PARTICIPATIEVERSLAG

onderwerp Participatieverslag
project Inrichting Gastvrije Waaldijk in Overbetuwe (maatwerkoplossingen)
opgesteld door Gemeente Overbetuwe

datum 31 augustus 2022
status definitief

Figuur 12: Schets situatie onder brug met rivierkeien en langsparkeerstrook

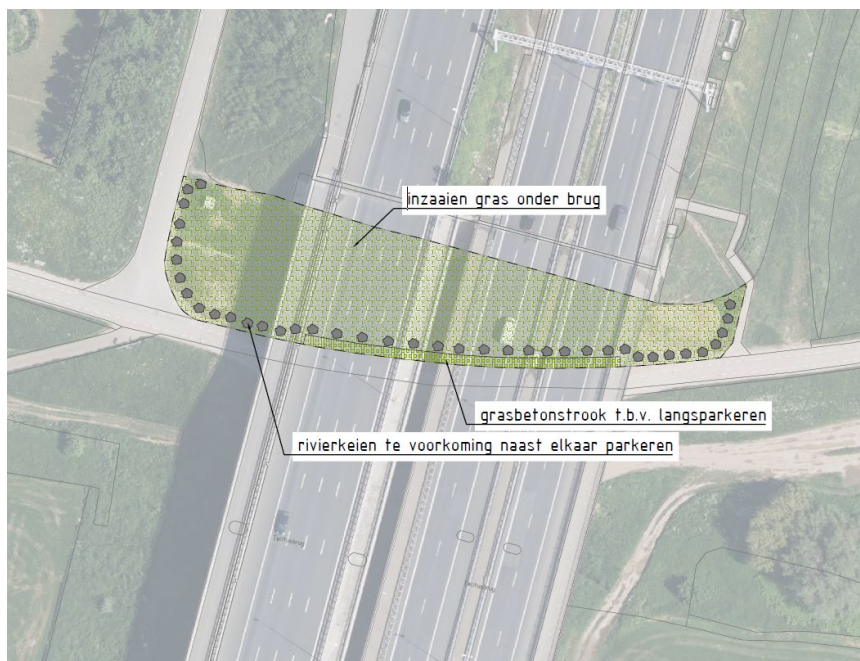
De situatie met parkeren onder de brug bij de A50 (Tactitusbrug) wordt door een bewoner als onveilig ervaren. Dit omdat er gedeald zou worden. We gaan er de volgende maatregelen nemen om de overlast te beperken: extra handhaving toepassen, het aanbrengen van verlichting en het aanbrengen van gazon met rivierkeien om het naast elkaar parkeren moeilijker te maken. Door het toepassen van keien is alleen langsparkeren nog mogelijk. Figuur 11 geeft een indruk van het gazon met rivierkeien. In figuur 12 is de situatie met de rivierkeien en de langsparkeerstrook geschetst.

BIJLAGE 3: BASISONTWERP BOULEVARD SLIJK-EWIJK

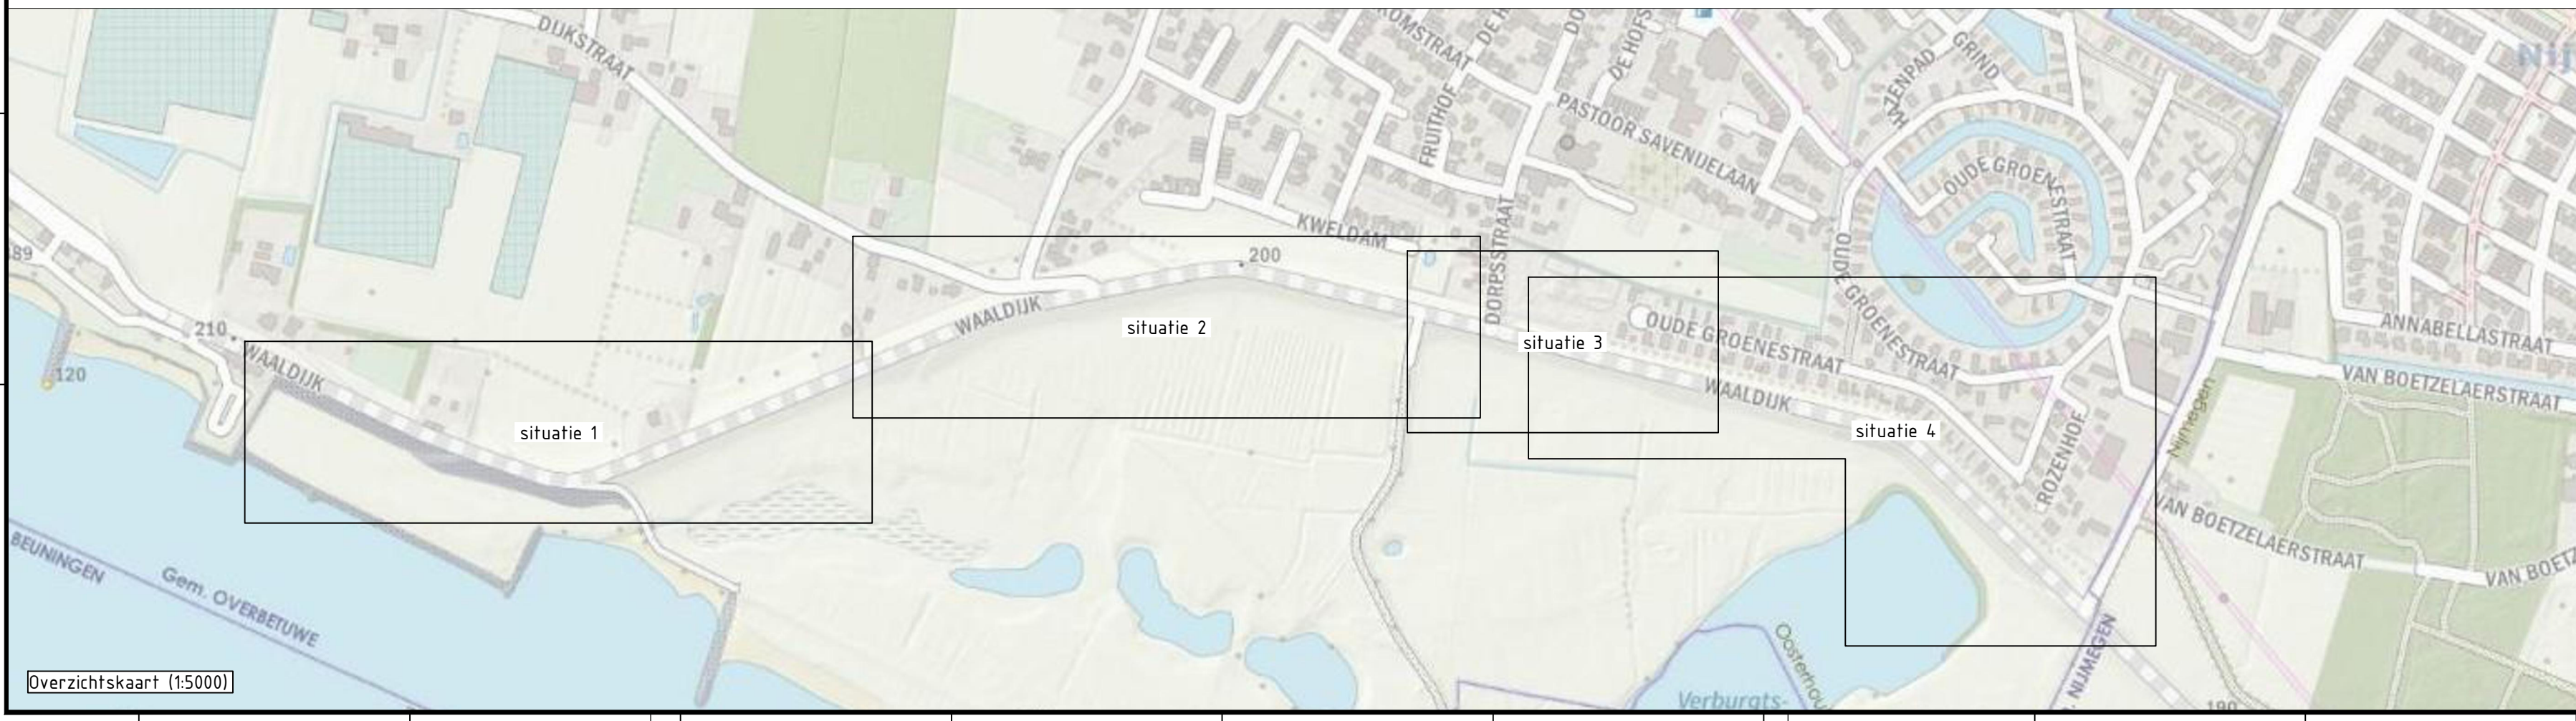
In het concept adviesrapport over de weginrichting van de Gastvrije Waaldijk in Overbetuwe is ook een dorpsboulevard bij Slijk-Ewijk opgenomen, beginnend circa 50 meter ten oosten van de Dorpsstraat tot circa 50 meter ten westen van de Weerdsedam (pad naar de fiets-voetveer). De dorpsboulevard in Slijk-Ewijk krijgt dezelfde vormgeving als in Oosterhout, om daarmee een uniforme uitstraling te realiseren, wat de kans op onveiligheid verkleint. Een bewoner geeft aan dat de dorpsboulevard bij Slijk-Ewijk langer mag zijn. Daarnaast is de wens uitgesproken om afscheidingspaaltjes toe te passen tussen de loopstrook en de rijbaan van de boulevard.

Het realiseren van een 'verhoogde bobbel' of paaltjes tussen de rijbaan en loopsuggestiestrook is niet wenselijk, aangezien vracht- en landbouwverkeer dan niet meer een auto kan passeren. Deze voertuigcombinatie komt niet vaak voor, maar als deze combinatie wel voorkomt moet men hiervoor een deel van de loopstrook kunnen gebruiken. Ook vergroten paaltjes de kans op aanrijdongevallen en zal het ervoor zorgen dat de loopstrook nog smaller wordt. Dit alles is niet wenselijk.

Naar aanleiding van de reacties en de gesprekken met de dorpsraad van Slijk-Ewijk worden ter verbetering nog een aantal aanpassingen gedaan bij de verdere uitwerking van het ontwerp van de boulevard. Ten opzichte van het principe ontwerp uit het plan worden de volgende aanpassingen meegenomen (zie ook figuur 7):

- De standplaats voor de snackkar komt te vervallen. Hiervoor in de plaats komt op verzoek van de dorpsraad een informatieplek over het dorp Slijk-Ewijk;
- Het belevingspunt wordt iets verplaatst in oostelijke richting, zodat de aansluiting van Weerdsedam overzichtelijker wordt;
- Er zal een nieuwe dijktrap worden aangebracht die aansluit op het perceel van het witte kerkje. In overeenstemming met de eigenaar worden de locaties van de banken aangepast en wordt het grindpad aangesloten op de trap. Op hetzelfde perceel komt nabij de Dorpsstraat een oplaadpunt voor elektrische fietsen;

- Aan de oostzijde bij de komgrens wordt een wandelverbinding gecreëerd met Landschapspark De Danenberg. Hiervoor moet het schouwpad toegankelijk worden gemaakt voor wandelaars (struinpadij) en moeten er twee kleine nieuwe dijktrappen komen. Om dit mogelijk te maken wordt de boulevard verlengd en de komgrens verplaatst. De mogelijkheden voor de dijktrappen moeten nog besproken worden met het Waterschap Rivierenland.

- De dorpsboulevard (30 km/u) wordt in oostelijke richting verlengd.
- Aan de oostkant wordt een verbinding gelegd met landschapspark De Danenberg.
- De belevingsplek wordt in oostelijke richting verplaatst zodat deze niet direct verbonden is met de Weerdsedam.
- Bij het witte kerkje komt een dijktrap en oplaadpunt voor elektrische fietsen.
- De standplaats van de snackkar komt te vervallen. Hiervoor in de plaats een informatieplek over het dorp Slijk Ewijk.

BIJLAGE 4: BASISONTWERP BOULEVARD OOSTERHOUT

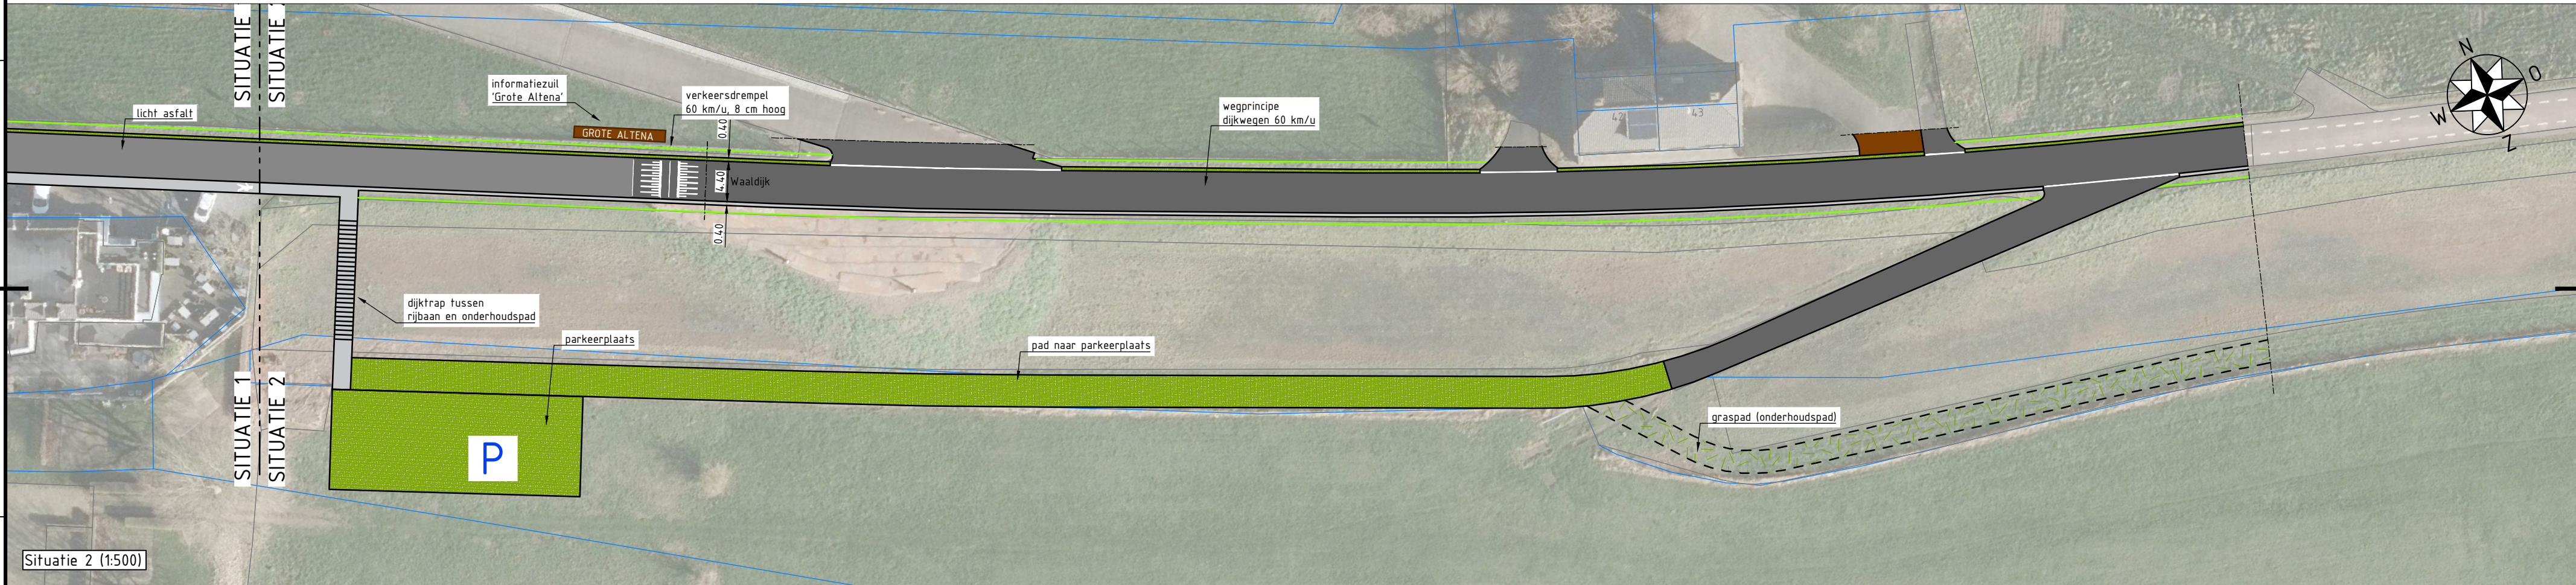
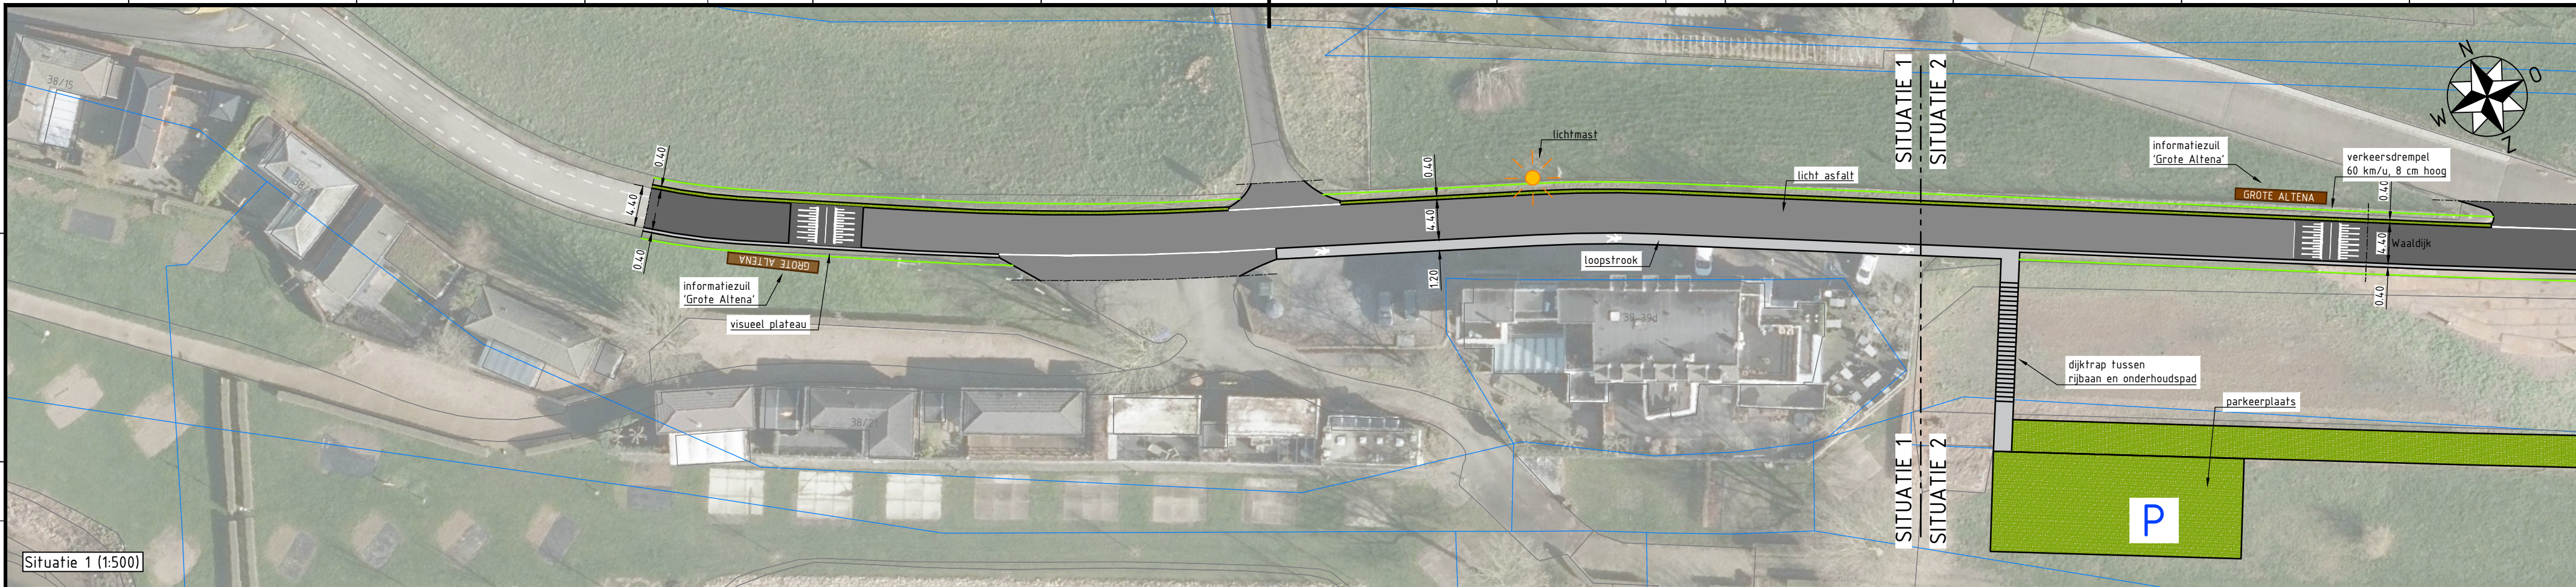
Een groot aantal bewoners wil graag dat de boulevard in Oosterhout wordt verlengd; aan de westkant tot aan de Grote Altena en aan de oostkant tot aan de Oude Groenestraat. Dit om veilig te kunnen wandelen op de dijk.

De toekomstige inrichting van de dorpsboulevard is met de dorpsraad in Oosterhout besproken. Vanuit het gesprek met hen en de reacties van de inloopavond is de voorkeur uitgesproken om de dorpsboulevard te verlengen tot de Oude Groenestraat (30 km/u) en vanaf de eerste afrit van de Dijkstraat een struinp pad te maken naar de Grote Altena (zie schematische weergave in figuur 6 en ontwerp in bijlage 4). Het schouwpad aan de rivierzijde bij de Oude Groenestraat wordt toegankelijk als wandelpad (struinp pad). Door de aanpassingen wordt een betere verbinding gelegd tussen het dorp en natuurgebied Oosterhoutse Waarden. Door de aanleg van de boulevard is de dijkweg voor een grote bus minder toegankelijk. Busvervoer met een kleine bus over de dijk blijft mogelijk.

- De boulevard zal aan de westkant worden verlengd tot aan de dijkopgang nabij Waaldijk 47.
- De boulevard zal aan de oostkant worden verlengd tot aan het kruispunt Oude Groenestraat.
- Aan de oost- en westzijde van de boulevard komen struinpaden.
- Bij de Grote Altena en de Hoge Wei zullen dijktrappen worden aangelegd.
